**SAMODZIELNY PUBLICZNY  
WOJEWÓDZKI SZPITAL ZESPOLONY<sup>A</sup>**

**Nasz znak:**  
**NZ/220/68/W2/2014**

## WYJAŚNIENIE I ZMIANA TREŚCI SPECYFIKACJI ISTOTNYCH WARUNKÓW ZAMÓWIENIA

**dotyczy: przetargu nieograniczonego NZ/220/68/2014 - Roboty budowlane wykonywane na podstawie dokumentacji pn.: „Przebudowa części budynku „D” po oddziale chirurgii na potrzeby oddziałów kardiologii wraz z nadbudową łącznika i zagospodarowaniem terenu wokół budynku. Przebudowa części pomieszczeń w budynku „E” na potrzeby oddziałów kardiologii realizowane w ramach projektu pn.: "Podniesienie jakości i dostępności kardiologicznych usług medycznych w SPWSZ w Szczecinie poprzez modernizację szpitalnych oddziałów kardiologicznych”**

Rys.1 Widok od frontu.

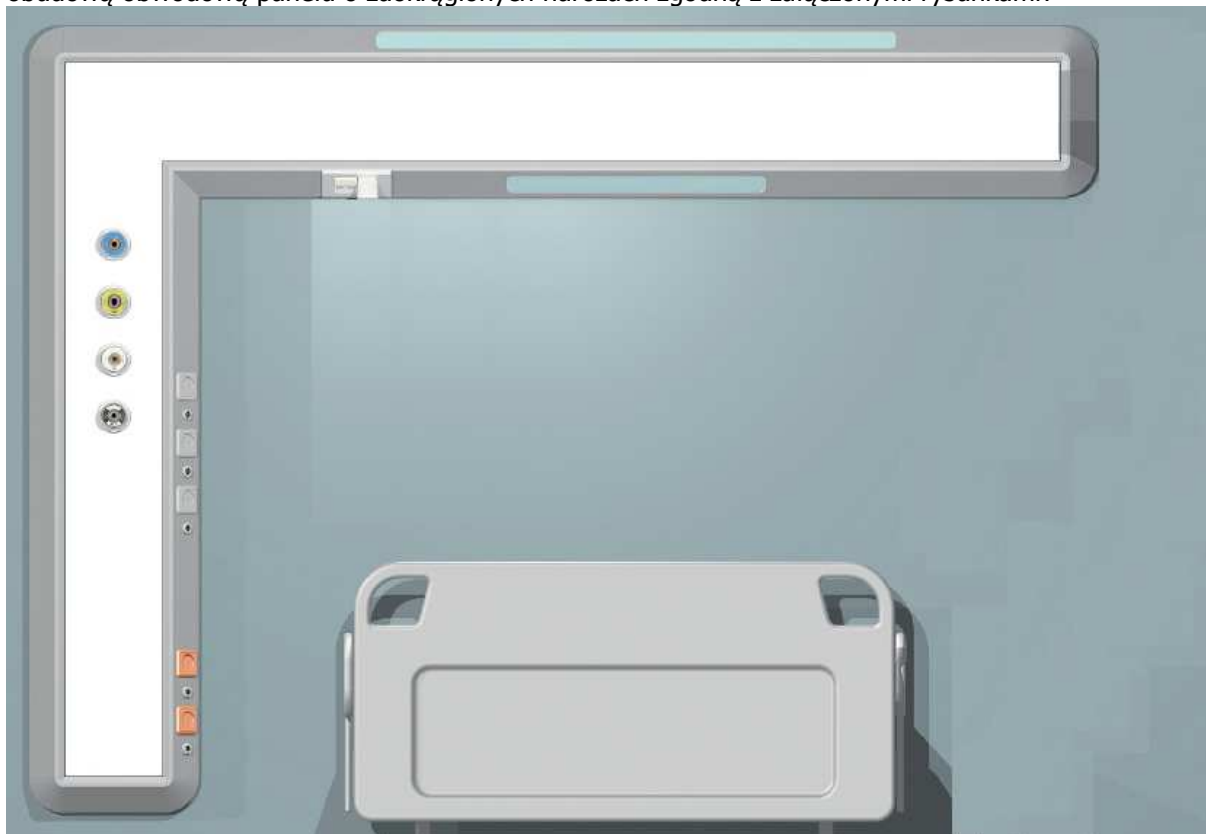
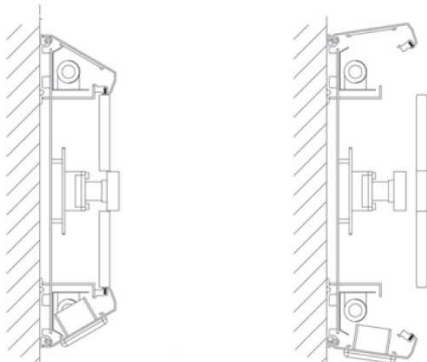
Czy Zamawiający dopuści do zaoferowania płytę frontową wykonaną z materiału typu CORIAN zlicowaną z obudową obwodową panelu o zaokrąglonych narożach zgodną z załączonymi rysunkami?

**Odp.: Zamawiający dopuszcza materiał typu CORIAN, ale wymaga paneli o parametrach technicznych opisanych w załączniku 1-B do SIWZ oraz w opisie i na rysunkach instalacji gazów medycznych**

Rys.1 Widok od frontu.

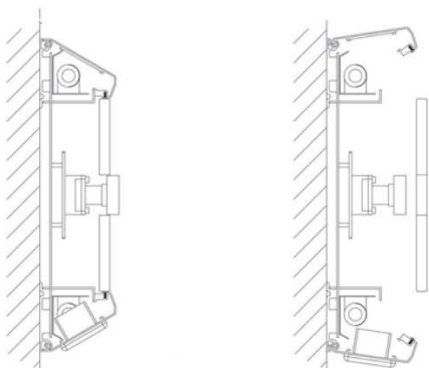
Czy Zamawiający dopuści do zaoferowania płytę frontową wykonaną z materiału typu CORIAN zlicowaną z obudową obwodową panelu o zaokrąglonych narożach zgodną z załączonymi rysunkami? (Rysunek poglądowy –

wymiary i wyposażenie dopasowane do potrzeb inwestora).

**Odp.: Zamawiający dopuszcza materiał typu CORIAN, ale wymaga paneli o parametrach technicznych opisanych w załączniku 1-B do SIWZ oraz w opisie i na rysunkach instalacji gazów medycznych.**

Rys.1 Widok od frontu.

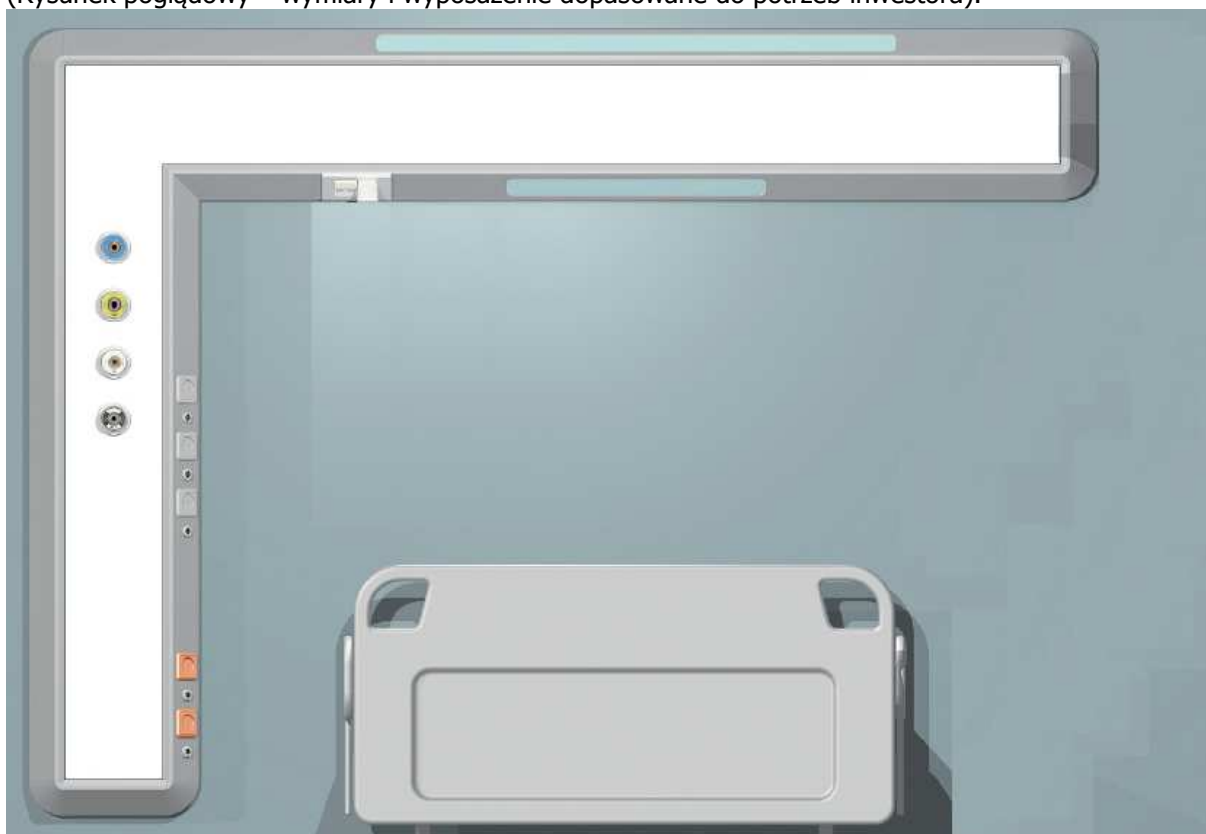
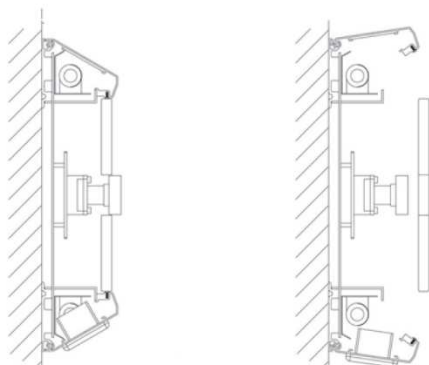
Czy Zamawiający dopuści do zaoferowania płytę frontową wykonaną z materiału typu CORIAN zlicowaną z obudową obwodową panelu o zaokrąglonych narożach zgodną z załączonymi rysunkami?

**Odp.: Zamawiający dopuszcza materiał typu CORIAN, ale wymaga paneli o parametrach technicznych opisanych w załączniku 1-B do SIWZ oraz w opisie i na rysunkach instalacji gazów medycznych.**

Rys.1 Widok od frontu.

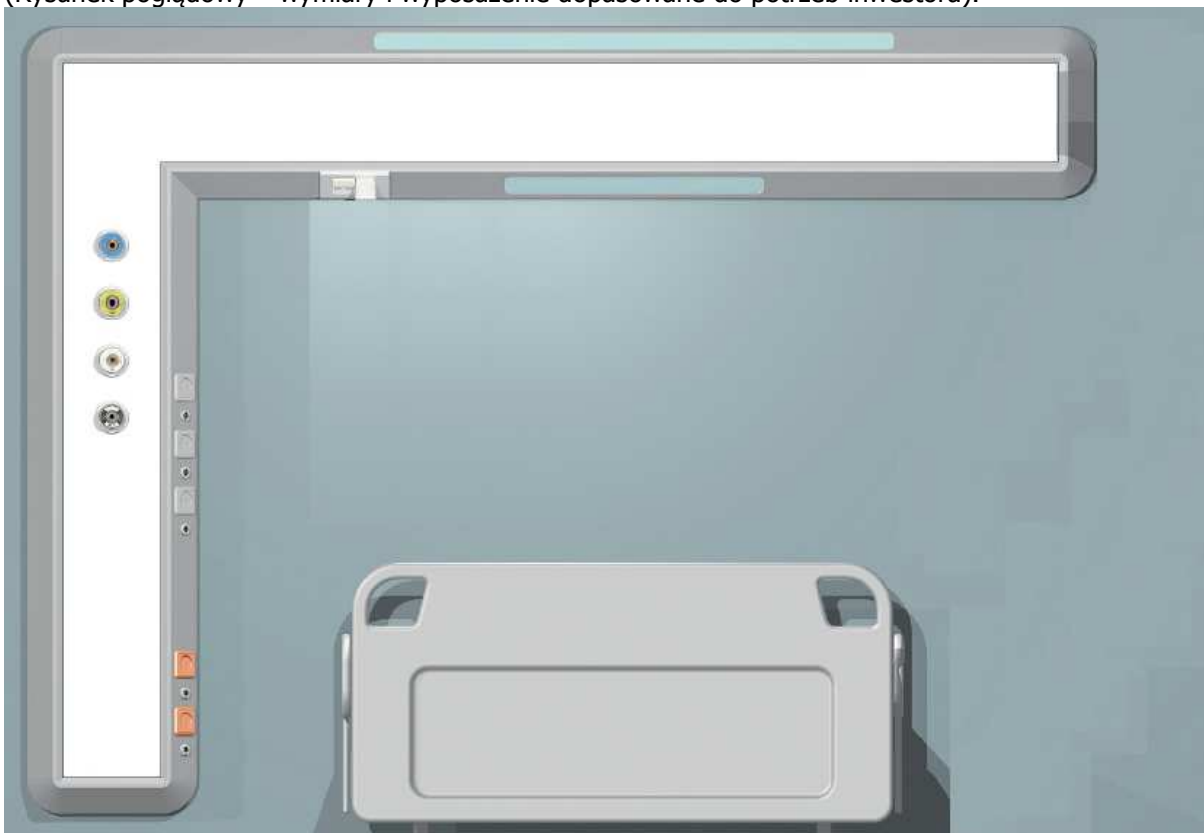
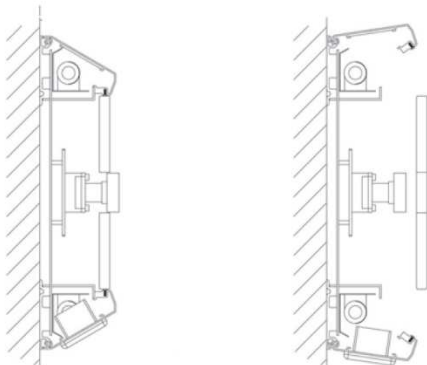
Czy Zamawiający dopuści do zaoferowania płytę frontową wykonaną z materiału typu CORIAN zlicowaną z obudową obwodową panelu o zaokrąglonych narożach zgodną z załączonymi rysunkami?  
(Rysunek poglądowy – wymiary i wyposażenie dopasowane do potrzeb inwestora).

**Odp.: Zamawiający dopuszcza materiał typu CORIAN, ale wymaga paneli o parametrach technicznych opisanych w załączniku 1-B do SIWZ oraz w opisie i na rysunkach instalacji gazów medycznych.**

Rys.1 drążki montażowe pod konsolą poziomą (rysunek poglądowy).

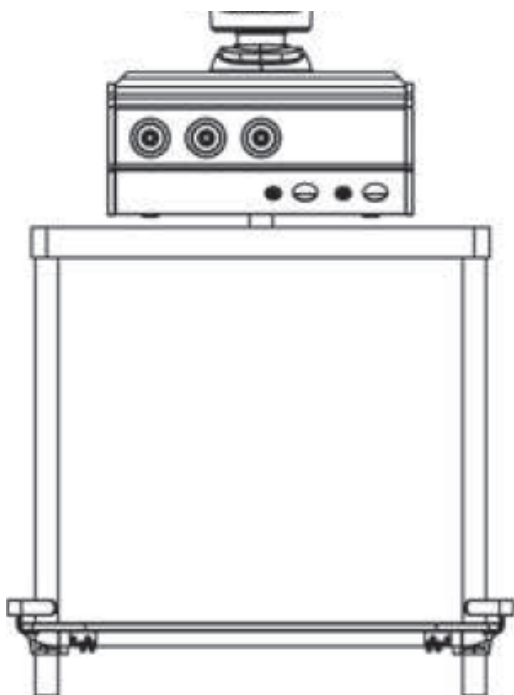
Czy Zamawiający dopuści do zaoferowania most zasilający bez szyny 25x10 mm w konsoli poziomej, bez wysięgnika łamanego mocowanego do nogi zawiesia oraz bez półek mocowanych do szyny 25x10 mm? Oferowane urządzenie wyposażone jest w wygodne, ergonomiczne drążki montażowe (rysunek poniżej) pod podwieszoną niską konsolą zasilającą z zamontowanymi: półką na ergonomicznej wysokości o wymiarach 625x430 mm, szyną montażową 25x10 mm o długości 63 cm, czterohakowym drążkiem na kroplówki, dodatkowo drążki umożliwiają zamontowanie pomp infuzyjnych oraz wszelkiego wyposażenia, co jest rozwiązaniem o wiele praktyczniejszym od opisanego w SIWZ.

**Odp.: Zamawiający nie dopuszcza.**

Rys.1 drążki montażowe pod konsolą poziomą (rysunek poglądowy).

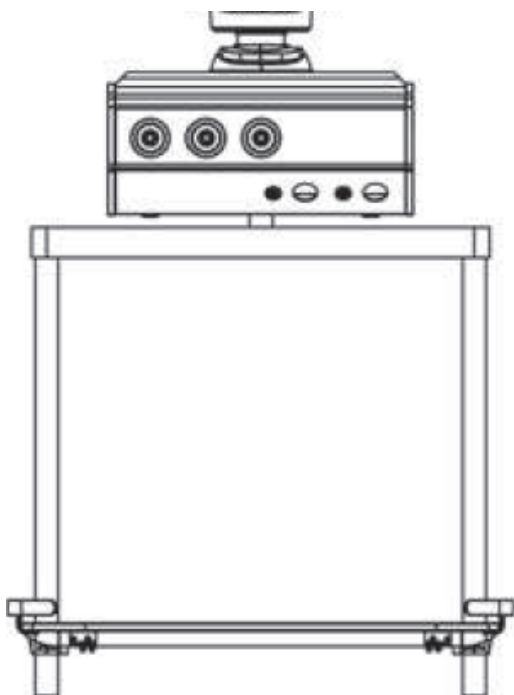
Czy Zamawiający dopuści do zaofertowania most zasilający bez szyny 25x10 mm w konsoli poziomej, bez wysięgnika łamanego mocowanego do nogi zawiesia oraz bez półek mocowanych do szyny 25x10 mm? Oferowane urządzenie wyposażone jest w wygodne, ergonomiczne drążki montażowe (rysunek poniżej) pod podwieszaną niską konsolą zasilającą z zamontowanymi: półką na ergonomicznej wysokości o wymiarach 625x430 mm, szyną montażową 25x10 mm o długości 63 cm, czterohakowym drążkiem na kropłówki, dodatkowo drążki umożliwiają zamontowanie pomp infuzyjnych oraz wszelkiego wyposażenia, co jest rozwiązaniem o wiele praktyczniejszym od opisanego w SIWZ.

**Odp.: Zamawiający nie dopuszcza.**
